Verslag huishoudelijke elektrische installatie op laagspanning en zeer lage spanning

Referentie: **011-20261021-05**	Datum controle: **21/10/2026**
Keurder: **011**

Eigenaar:	**Onbekend**	EAN-code:	**541448820049558218**
Adres installatie:	**Prins Boudewijnlaan 341, 2610 - WILRIJK**	Nummer teller(s):	**1SAG3100239145**
		Distributienetbeheerder installatie:	**Fluvius**
Datum uitvoering installatie:	☑ Vóór 01/10/1981 ☑ Tussen 01/10/1981 en 01/06/2020 ☐ Vanaf 01/06/2020		
Type:	☑ Wooneenheid ☐ Niet-huishoudelijk ☐ PV ☐ Batterij ☐ Laadpaal

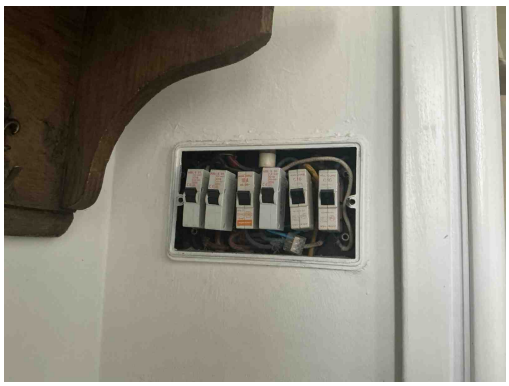
B04 - De aanduiding van de kringen, klemmen en/of schakelapparatuur ontbreekt, is onjuist of is onvolledig (Boek 1: 3.1.3.1/5.1.6.1).
Opmerking: Oa bord 1, 2 en 3 en 4 en 5

B29 - Het elektrisch verdeelbord in een huishoudelijke ruimte is niet voorzien van een deur (Boek1: 5.3.5.1).
Opmerking: Oa bord 2 en 3 en 4 en 5

B06 - Het elektrisch verdeelbord heeft niet de minimale beschermingsgraad IPXX-B in een gewone ruimte (Boek 1: 4.2.2.3).
Opmerking: Oa bord 2 en 4en 5

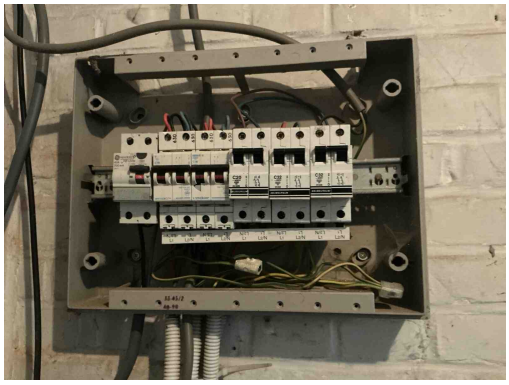
B30 - De houder van de beveiliging in een huishoudelijke ruimte is niet voorzien van aangepaste kalibreerelementen (Boek1: 5.3.5.5).
Opmerking: Oa bord 3 en 4 en 5

B04 - De aanduiding van de kringen, klemmen en/of schakelapparatuur ontbreekt, is onjuist of is onvolledig (Boek 1: 3.1.3.1/5.1.6.1).
Opmerking: Oa bord 1, 2 en 3 en 4 en 5

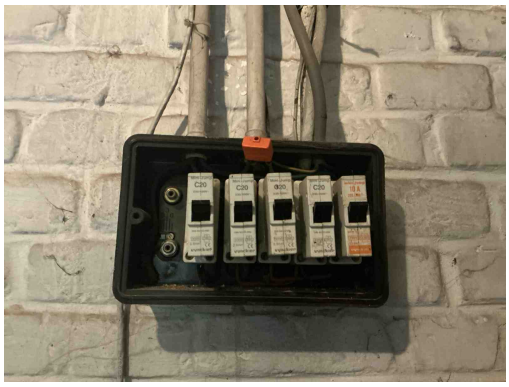
B06 - Het elektrisch verdeelbord heeft niet de minimale beschermingsgraad IPXX-B in een gewone ruimte (Boek 1: 4.2.2.3).
Opmerking: Oa bord 2 en 4en 5

B04 - De aanduiding van de kringen, klemmen en/of schakelapparatuur ontbreekt, is onjuist of is onvolledig (Boek 1: 3.1.3.1/5.1.6.1).
Opmerking: Oa bord 1, 2 en 3 en 4 en 5

B29 - Het elektrisch verdeelbord in een huishoudelijke ruimte is niet voorzien van een deur (Boek1: 5.3.5.1).
Opmerking: Oa bord 2 en 3 en 4 en 5

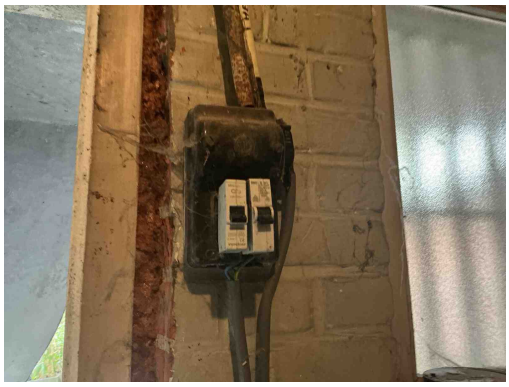
B06 - Het elektrisch verdeelbord heeft niet de minimale beschermingsgraad IPXX-B in een gewone ruimte (Boek 1: 4.2.2.3).
Opmerking: Oa bord 2 en 4en 5

B30 - De houder van de beveiliging in een huishoudelijke ruimte is niet voorzien van aangepaste kalibreerelementen (Boek1: 5.3.5.5).
Opmerking: Oa bord 3 en 4 en 5

B04 - De aanduiding van de kringen, klemmen en/of schakelapparatuur ontbreekt, is onjuist of is onvolledig (Boek 1: 3.1.3.1/5.1.6.1).
Opmerking: Oa bord 1, 2 en 3 en 4 en 5

B17 - De voedingsspanning is niet op elk bord vermeld (Boek 1: 3.1.3.3).
Opmerking: Oa bord 2 en 3

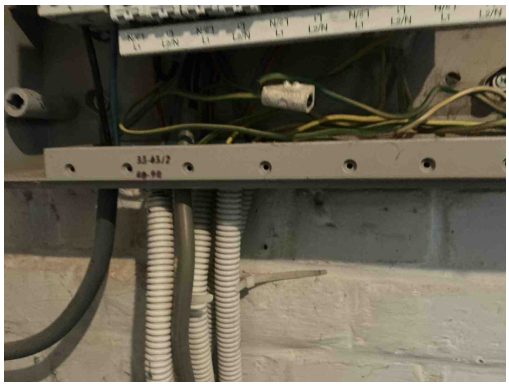
B29 - Het elektrisch verdeelbord in een huishoudelijke ruimte is niet voorzien van een deur (Boek1: 5.3.5.1).
Opmerking: Oa bord 2 en 3 en 4 en 5

B30 - De houder van de beveiliging in een huishoudelijke ruimte is niet voorzien van aangepaste kalibreerelementen (Boek1: 5.3.5.5).
Opmerking: Oa bord 3 en 4 en 5

B04 - De aanduiding van de kringen, klemmen en/of schakelapparatuur ontbreekt, is onjuist of is onvolledig (Boek 1: 3.1.3.1/5.1.6.1).
Opmerking: Oa bord 1, 2 en 3 en 4 en 5

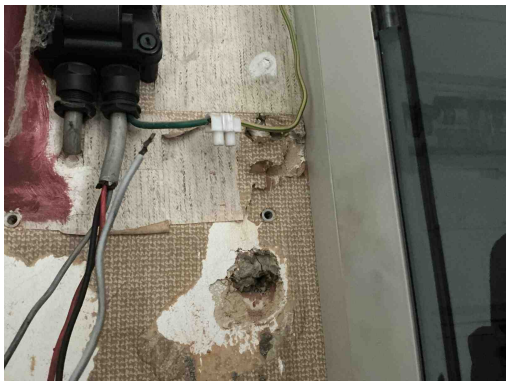
C35 - Er zijn doorverbindingen gemaakt met lusterklemmen; er kon niet aangetoond worden dat deze klemmen geschikt zijn voor de aanwezige spanning, stroom en draadsectie en dat ze “CE” zijn (Boek 1: 1.4.2.1.).
Opmerking: Oa aan bord 1 en in 2

B17 - De voedingsspanning is niet op elk bord vermeld (Boek 1: 3.1.3.3).
Opmerking: Oa bord 2 en 3

B29 - Het elektrisch verdeelbord in een huishoudelijke ruimte is niet voorzien van een deur (Boek1: 5.3.5.1).
Opmerking: Oa bord 2 en 3 en 4 en 5

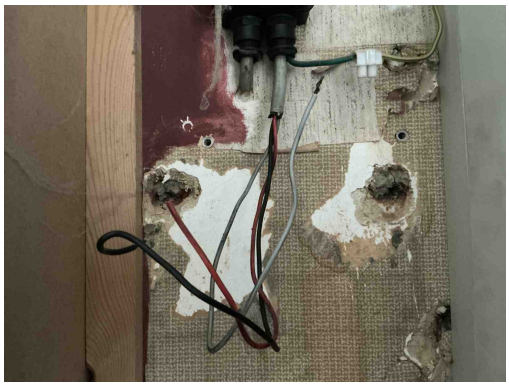
C35 - Er zijn doorverbindingen gemaakt met lusterklemmen; er kon niet aangetoond worden dat deze klemmen geschikt zijn voor de aanwezige spanning, stroom en draadsectie en dat ze “CE” zijn (Boek 1: 1.4.2.1.).
Opmerking: Oa aan bord 1 en in 2

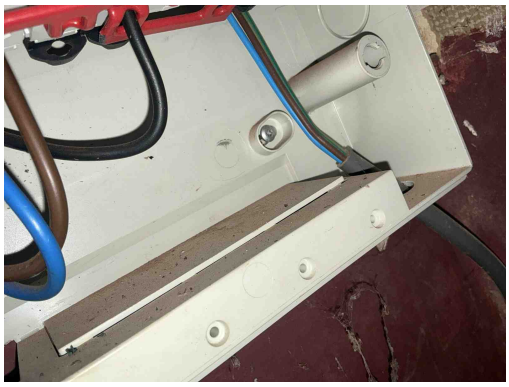
C28 - Niet gebruikte leidingen onder spanning zijn niet op een degelijke manier geïsoleerd of verwijderd (Boek 1: 4.2.1.1).
Opmerking: Oa aan bord 1

T21a - Het elektrisch materieel is niet geplaatst volgens de voorschriften van de fabrikant/ regels van goed vakmanschap. (Boek 1: 1.4.1.3) Oa ophangvijzen elektrisch verdeelbord niet afgedekt. Zie klasse II toestel.
Opmerking: Oa bord 1 en 2

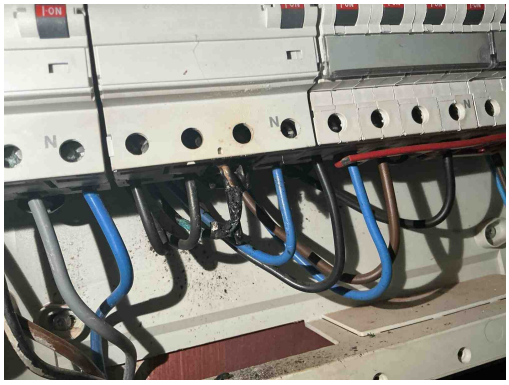
T21a - Het elektrisch materieel is niet geplaatst volgens de voorschriften van de fabrikant/ regels van goed vakmanschap. (Boek 1: 1.4.1.3) Oa ophangvijzen elektrisch verdeelbord niet afgedekt. Zie klasse II toestel.
Opmerking: Oa bord 1 en 2

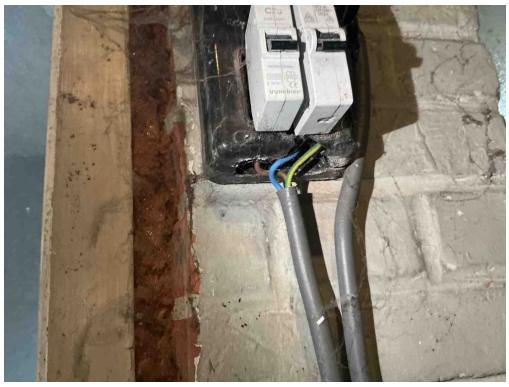
T23 - Het elektrisch materiaal is beschadigd. (Boek 1: 1.4.1.3).
Opmerking: Oa aan bijkomende differentieel , bord 3

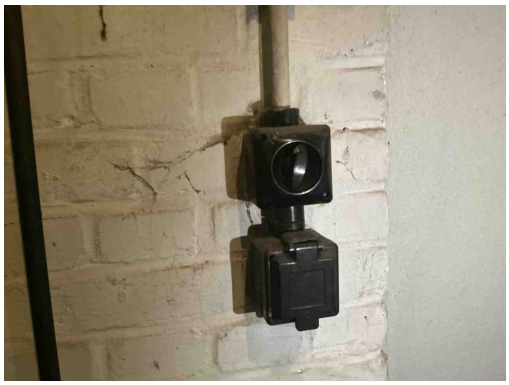
T23 - Het elektrisch materiaal is beschadigd. (Boek 1: 1.4.1.3).
Opmerking: Oa aan bijkomende differentieel , bord 3

C21 - Het gebruik van geleiders van het type VOB, zonder bijkomende afscherming is niet toegestaan (Boek 1: 5.2.9.6).
Opmerking: Oa aan bord 3

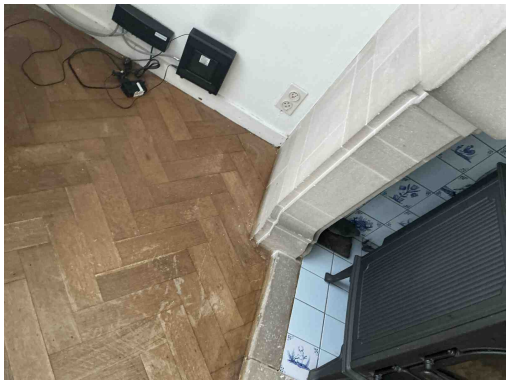
T11 - De contactdozen waarvan de toegekende stroomsterkte maximaal 16A en de toegekende spanning maximaal 250V bedraagt en niet bedoeld zijn voor de voeding van een of meerdere verbruikstoestellen voor een specifiek doel en niet geplaatst zijn in of op schakel- en verdeelborden, beschikken niet of IPXX-D (incl. gemeenschappelijke delen residentieel geheel) (Boek 1: 4.2.2.3/5.3.5.2).
Opmerking: Oa inkom, berging , woonkamer, algemeen, ...

T11 - De contactdozen waarvan de toegekende stroomsterkte maximaal 16A en de toegekende spanning maximaal 250V bedraagt en niet bedoeld zijn voor de voeding van een of meerdere verbruikstoestellen voor een specifiek doel en niet geplaatst zijn in of op schakel- en verdeelborden, beschikken niet of IPXX-D (incl. gemeenschappelijke delen residentieel geheel) (Boek 1: 4.2.2.3/5.3.5.2).
Opmerking: Oa inkom, berging , woonkamer, algemeen, ...

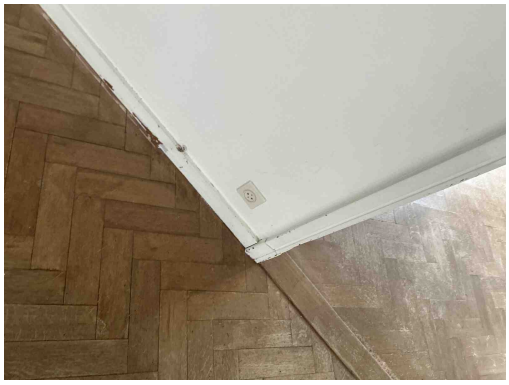
T11 - De contactdozen waarvan de toegekende stroomsterkte maximaal 16A en de toegekende spanning maximaal 250V bedraagt en niet bedoeld zijn voor de voeding van een of meerdere verbruikstoestellen voor een specifiek doel en niet geplaatst zijn in of op schakel- en verdeelborden, beschikken niet of IPXX-D (incl. gemeenschappelijke delen residentieel geheel) (Boek 1: 4.2.2.3/5.3.5.2).
Opmerking: Oa inkom, berging , woonkamer, algemeen, ...

T11 - De contactdozen waarvan de toegekende stroomsterkte maximaal 16A en de toegekende spanning maximaal 250V bedraagt en niet bedoeld zijn voor de voeding van een of meerdere verbruikstoestellen voor een specifiek doel en niet geplaatst zijn in of op schakel- en verdeelborden, beschikken niet of IPXX-D (incl. gemeenschappelijke delen residentieel geheel) (Boek 1: 4.2.2.3/5.3.5.2).
Opmerking: Oa inkom, berging , woonkamer, algemeen, ...

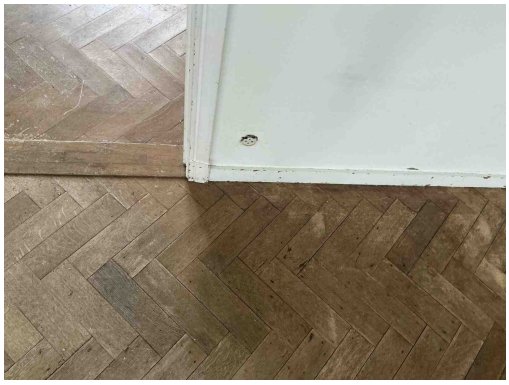
T11 - De contactdozen waarvan de toegekende stroomsterkte maximaal 16A en de toegekende spanning maximaal 250V bedraagt en niet bedoeld zijn voor de voeding van een of meerdere verbruikstoestellen voor een specifiek doel en niet geplaatst zijn in of op schakel- en verdeelborden, beschikken niet of IPXX-D (incl. gemeenschappelijke delen residentieel geheel) (Boek 1: 4.2.2.3/5.3.5.2).
Opmerking: Oa inkom, berging , woonkamer, algemeen, ...

T09 - Bepaalde contactdozen en/of schakelaars zijn beschadigd (Boek 1: 1.4.1.3).
Opmerking: Oa keuken , berging , woonkamer, ...

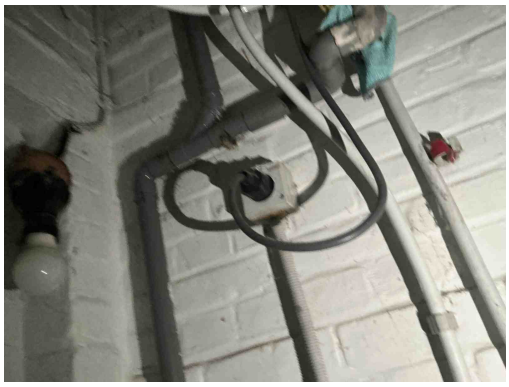
T09 - Bepaalde contactdozen en/of schakelaars zijn beschadigd (Boek 1: 1.4.1.3).
Opmerking: Oa keuken , berging , woonkamer, ...

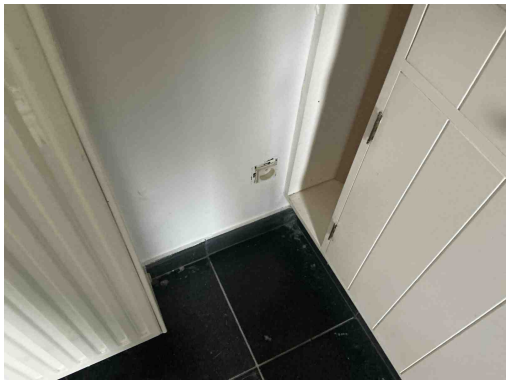
T09 - Bepaalde contactdozen en/of schakelaars zijn beschadigd (Boek 1: 1.4.1.3).
Opmerking: Oa keuken , berging , woonkamer, ...

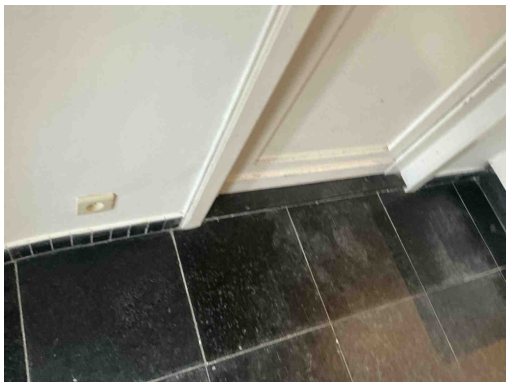
A16 - Er is geen continuïteit van de beschermingsgeleider van de contactdoos (Boek 1: 5.4.3.4).
Opmerking: Oa keuken , berging , slaapkamers, badkamer, ...

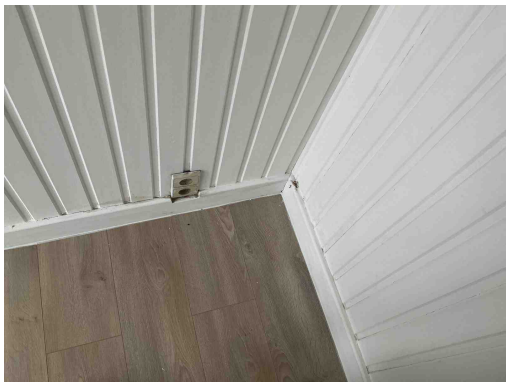
A16 - Er is geen continuïteit van de beschermingsgeleider van de contactdoos (Boek 1: 5.4.3.4).
Opmerking: Oa keuken , berging , slaapkamers, badkamer, ...

A16 - Er is geen continuïteit van de beschermingsgeleider van de contactdoos (Boek 1: 5.4.3.4).
Opmerking: Oa keuken , berging , slaapkamers, badkamer, ...

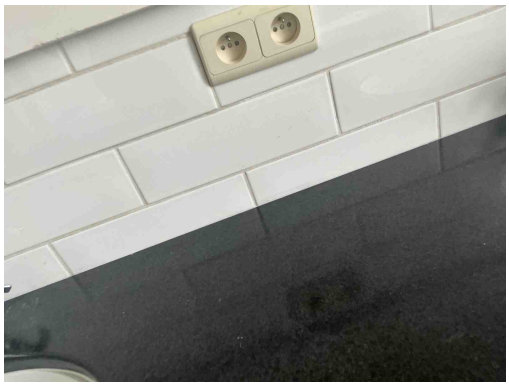
A16 - Er is geen continuïteit van de beschermingsgeleider van de contactdoos (Boek 1: 5.4.3.4).
Opmerking: Oa keuken , berging , slaapkamers, badkamer, ...

A16 - Er is geen continuïteit van de beschermingsgeleider van de contactdoos (Boek 1: 5.4.3.4).
Opmerking: Oa keuken , berging , slaapkamers, badkamer, ...

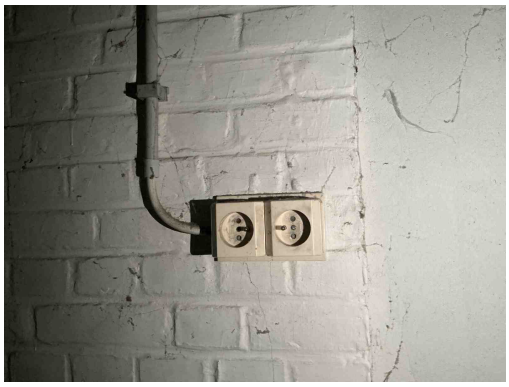
A16 - Er is geen continuïteit van de beschermingsgeleider van de contactdoos (Boek 1: 5.4.3.4).
Opmerking: Oa keuken , berging , slaapkamers, badkamer, ...

A16 - Er is geen continuïteit van de beschermingsgeleider van de contactdoos (Boek 1: 5.4.3.4).
Opmerking: Oa keuken , berging , slaapkamers, badkamer, ...

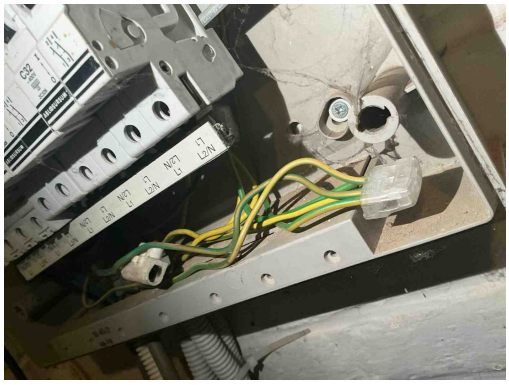
A16 - Er is geen continuïteit van de beschermingsgeleider van de contactdoos (Boek 1: 5.4.3.4).
Opmerking: Oa keuken , berging , slaapkamers, badkamer, ...

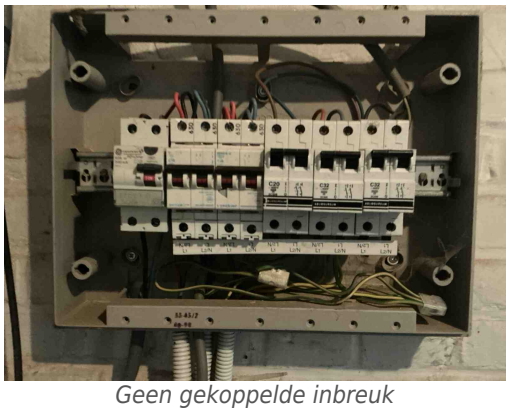
T21c - Het elektrisch materieel is niet geplaatst volgens de voorschriften van de fabrikant/ regels van goed vakmanschap. (Boek 1: 1.4.1.3) Oa armatuur niet degelijk bevestigd. Zie plaatsingsfiche fabrikant.
Opmerking: Oa slaapkamers, hal

T21c - Het elektrisch materieel is niet geplaatst volgens de voorschriften van de fabrikant/ regels van goed vakmanschap. (Boek 1: 1.4.1.3) Oa armatuur niet degelijk bevestigd. Zie plaatsingsfiche fabrikant.
Opmerking: Oa slaapkamers, hal
